**LAVORI DI REALIZZAZIONE DEL DISTRETTO DELLA CANTIERISTICA
DA REALIZZARSI NELL'AVAMPORNO EST DEL PORTO CANALE
2° LOTTO FUNZIONALE: OPERE A MARE
PERIZIA DI VARIANTE N°1**

RELAZIONE GENERALE

P V 1

Approfondimento dei fondali del canale di accesso al Distretto della Cantieristica dalla -5,00 m alla -7,00 m s.l.m.m.

*- in BLU il canale di accesso per imbarcazioni sino a 100 m –
vedasi PVI.G.L02.0 - Raffronto PE-PV1_Planimetria-*

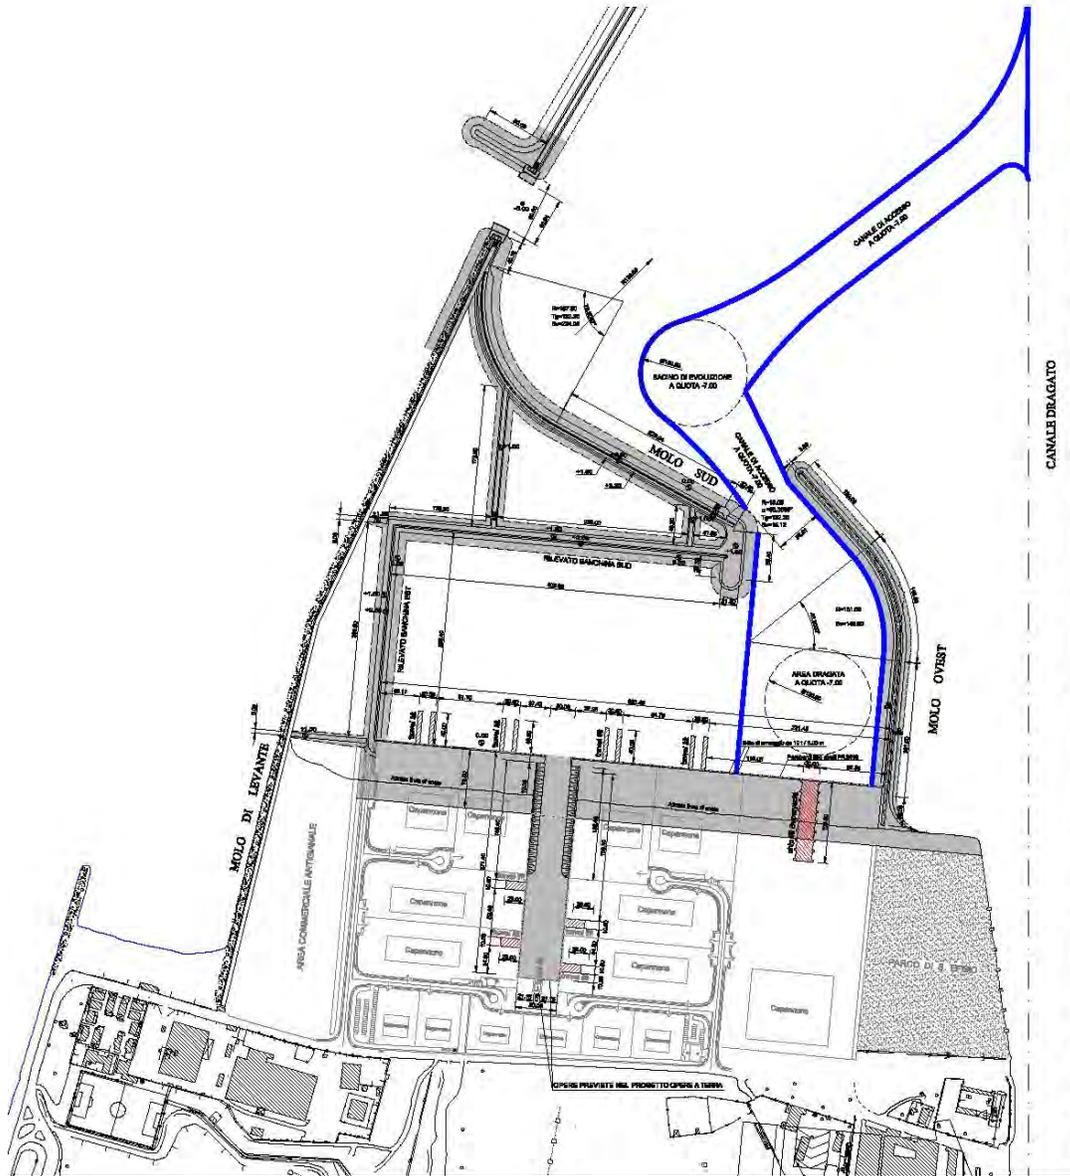
L'accesso al distretto della cantieristica dei mega yacht sino a 100 m avverrà dall'esistente imboccatura portuale, mediante un canale della larghezza di 60 m ed una scarpa con pendenza 5/1.

Dai rilievi batimetrici effettuati nel mese di maggio c.a. risulta necessario procedere al dragaggio di 217.519,57 m³ per l'approfondimento del canale sopra indicato alla -7,00 m (per la parte interna al distretto della cantieristica era già previsto il dragaggio alla -5,00 m).

- Sezione pennello della banchina SUD - vedasi PVI.G.E03.0 - Sezioni tipologiche di progetto-sezioni tipo B_C_D-

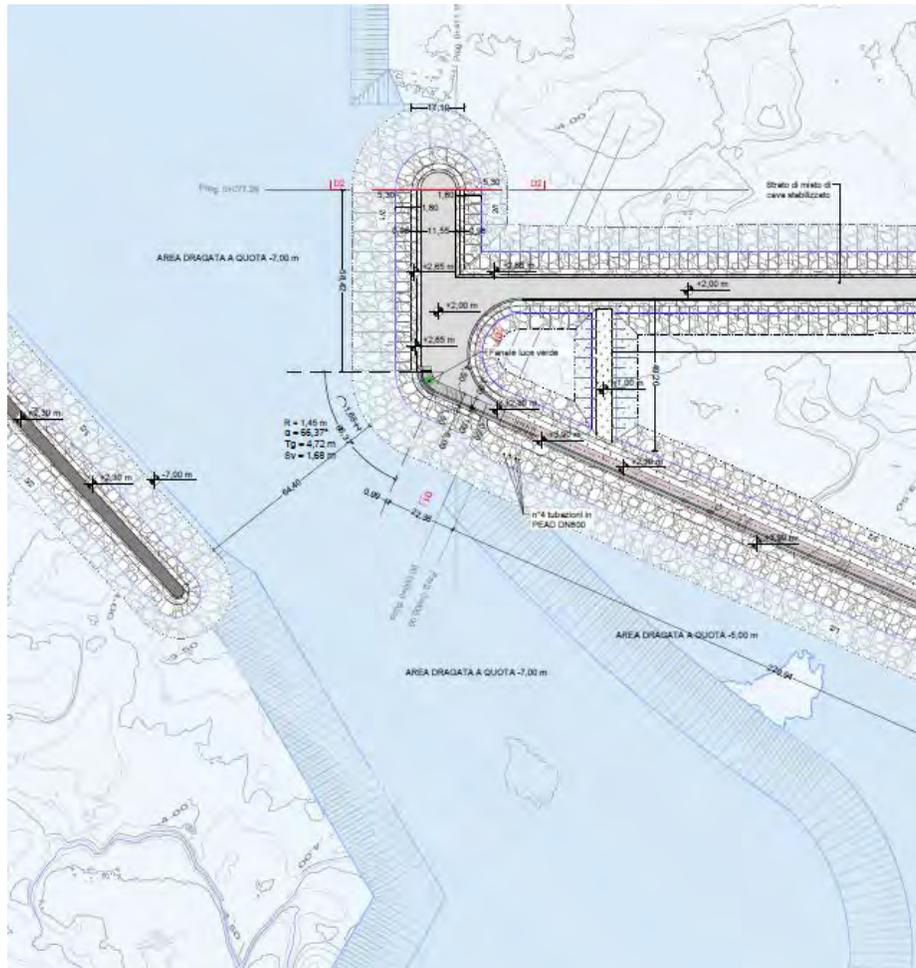
Per il pennello del molo sud è prevista, invece, una quota di imbasamento alla -5,00 m.

Pertanto, al fine di eseguire il dragaggio alla -7,00 m, si rende necessario prevederne l'imbasamento alla medesima quota col prolungamento della scarpata sia della mantellata (con massi da 0,2 a 1 tonn) sia del nucleo di tout venant, con la medesima pendenza (2/1) già prevista nel progetto definitivo.

Ciò comporterà il restringimento di 4 m circa dell'imboccatura tra il molo ovest ed il pennello sud, che passerà da 68 m a 64 m, comunque superiore ai 57 m calcolati nel progetto definitivo quale larghezza minima per il passaggio in sicurezza di mega yacht fino a 100 m.
